Relatório de Fiscalização dos Serviços de Manejo de Resíduos Sólidos e Limpeza Urbana do município de Cláudio/MG

Fiscalização Regular Direta de Acompanhamento

Proc. Administrativo Fiscalização – 004/2026

Cláudio – Agosto de 2026

Ausência de calha de drenagem de chorume.

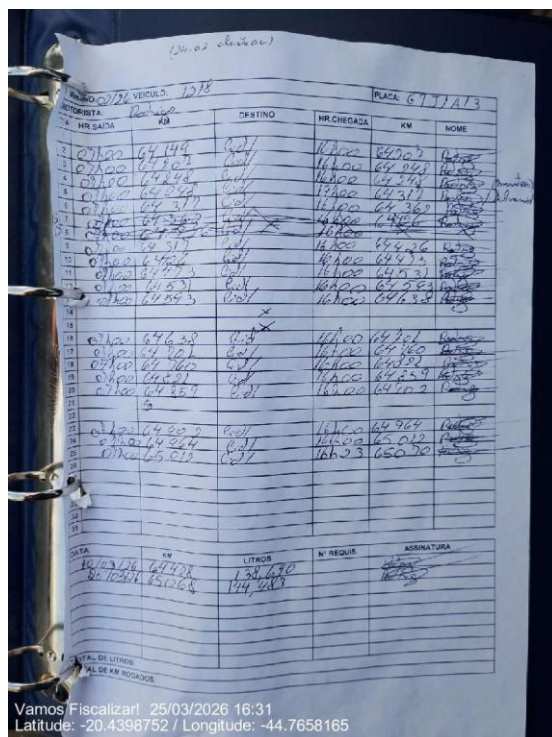
Observação: Embora seja utilizado para resíduos que não geram chorume, se for o caso, o chorume será derramado.

Calha coletora de chorume obstruída.

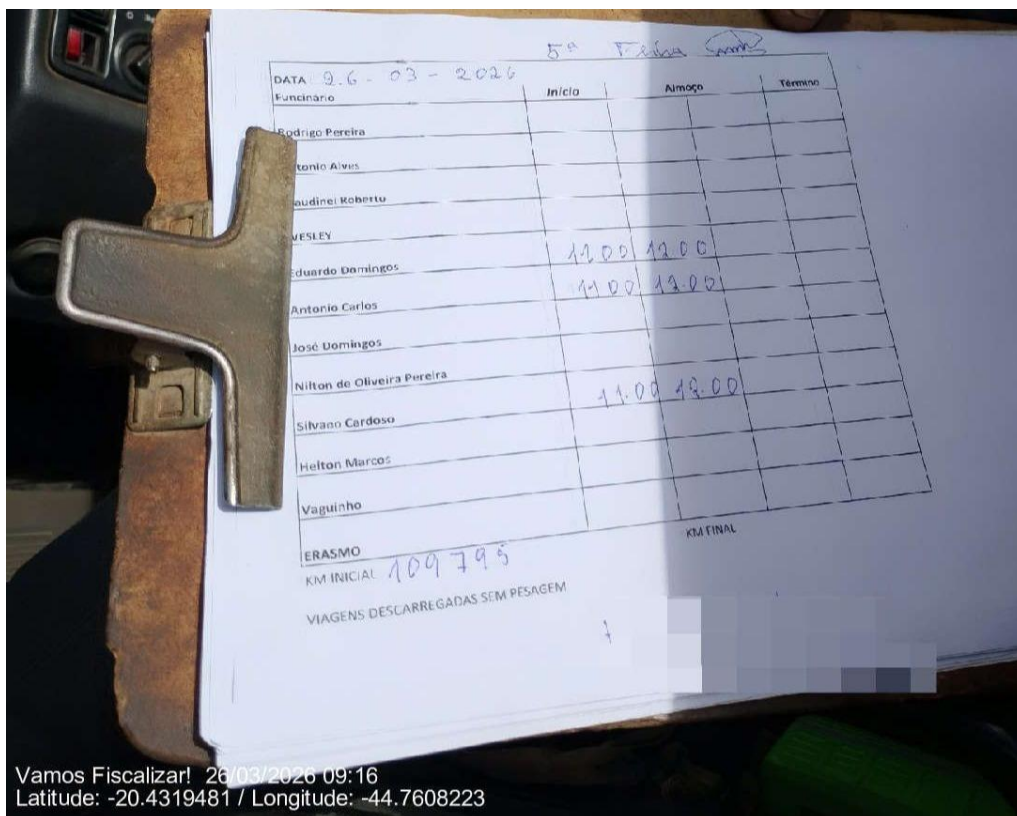
Escorrimento do chorume dentro do compactador.

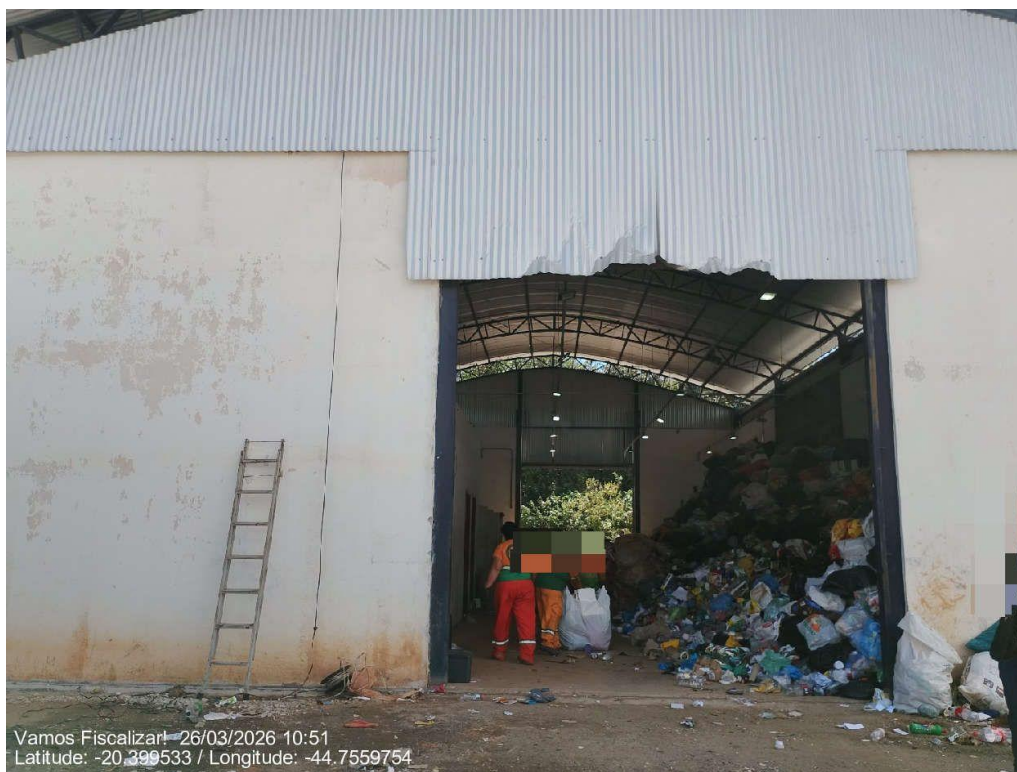
Foi informado que existe a mesa de triagem, mas que está coberta por resíduos.

Acúmulo de materiais na área externa da Unidade de Triagem.

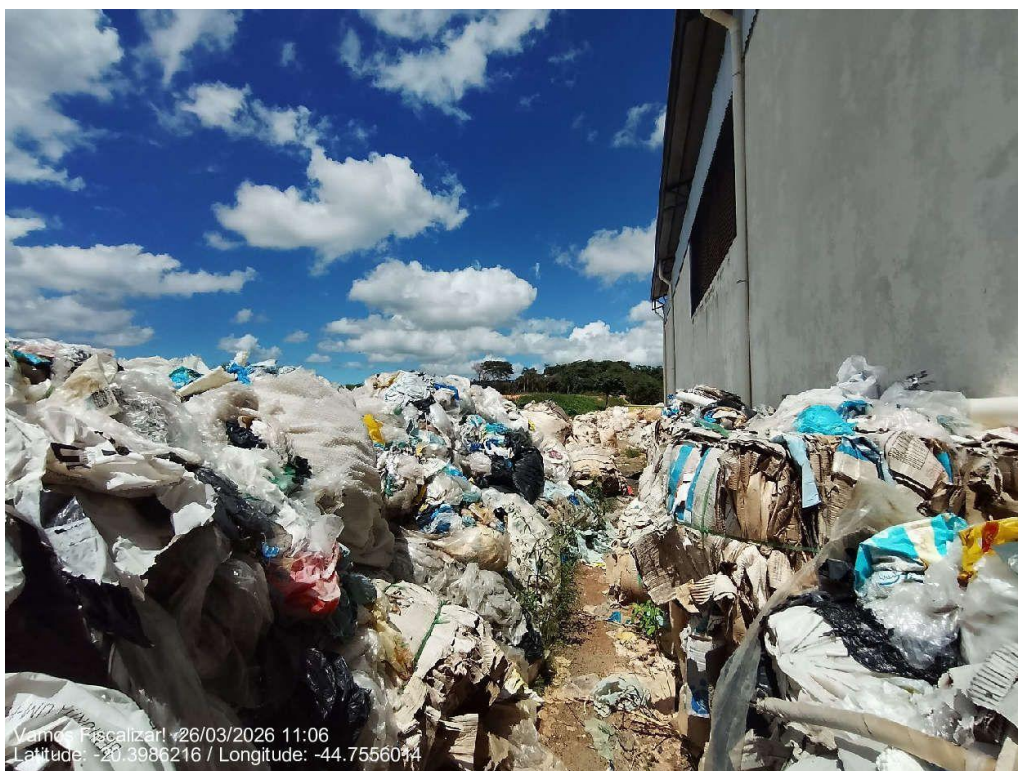
Acúmulo de materiais na área externa da Unidade de Triagem.

Condições gerais de higiene inadequadas dos sanitários.

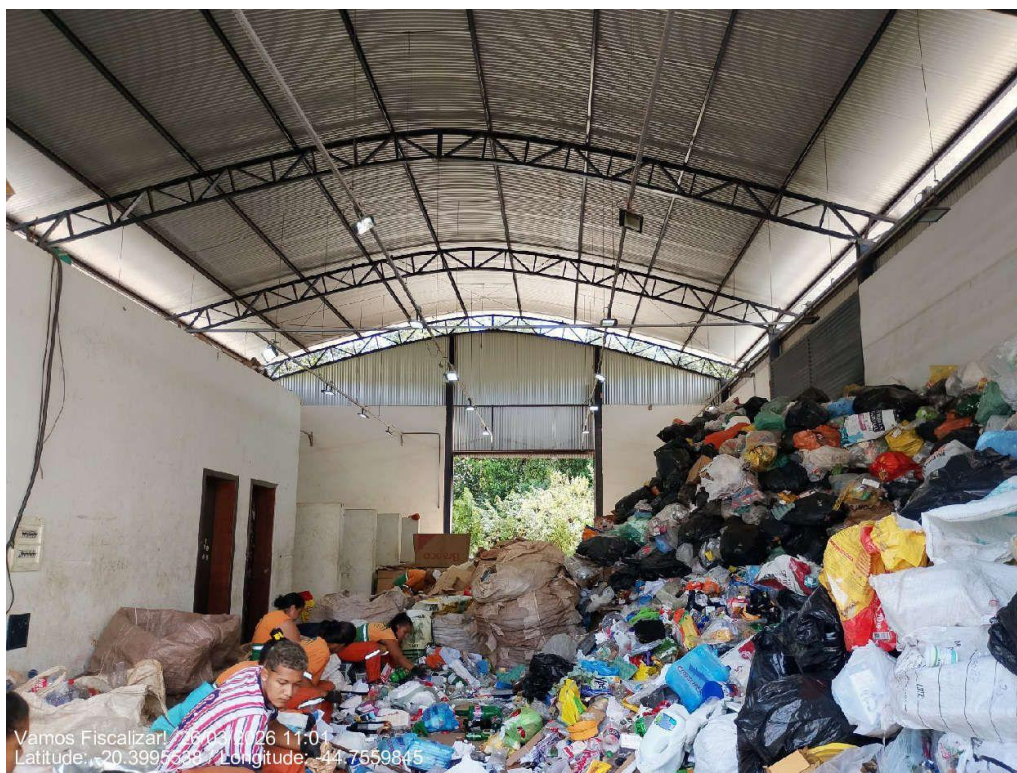
Condições gerais de higiene inadequadas da área de triagem.
